PRÉFET DE L'OISE

Direction départementale
des territoires

Vous m'avez transmis pour avis, le projet de Plan Local d'Urbanisme (*PLU*) de la commune de Litz arrêté par délibération du Conseil Municipal le 30 juin 2017. Ce projet recueille, de la part des services de l'État, un **avis favorable sous réserves**. Ces réserves portent sur la complétude des Orientations d'Aménagement et de Programmation (*OAP*), l'annexion d'un Schéma Directeur de Gestion des Eaux Pluviales (*SDGEP*) et une meilleure prise en compte de la thématique risque. Le PLU doit prendre en compte un certain nombre de remarques d'ordre réglementaire et intégrer les observations destinées à améliorer la qualité de votre document figurant dans cet avis et en annexe.

L'annexe de l'avis de l'État Commune de Litz

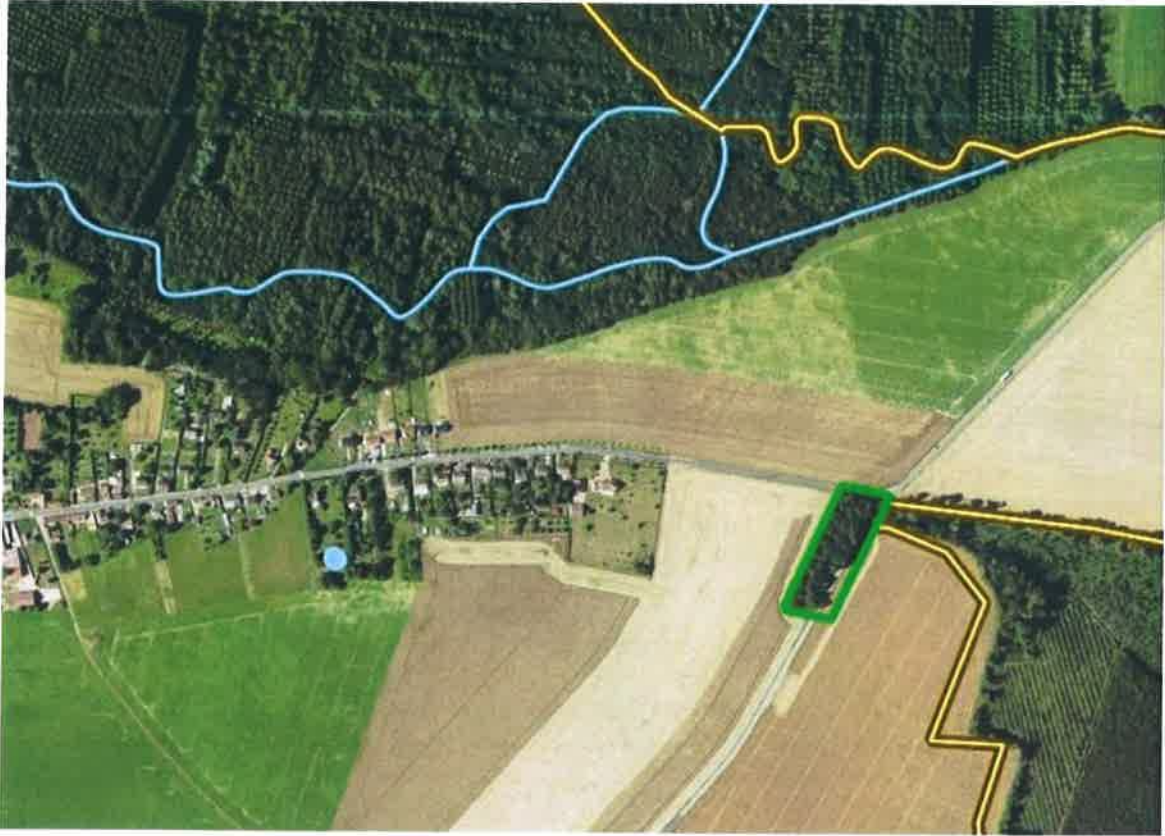
- Il serait cohérent de prolonger la zone naturelle située au Nord de la commune sur la parcelle 19 au Sud pour la gestion de l'axe de ruissellement. De même, la végétation en bordure de champ éolien pourrait être protégée, car elle est dans l'axe du ruissellement. L'article L.151-23 du CU pourrait également protéger le petit îlot végétalisé. De plus, la végétalisation en bordure de l'axe routier et de l'espace agricole pourrait être identifiée et protégée. Enfin, au Sud de la commune au niveau de l'axe de ruissellement, l'îlot boisé peut également être classé (*se référer aux 2 schémas joint*). Toutes ces remarques doivent être retranscrites dans le règlement graphique.
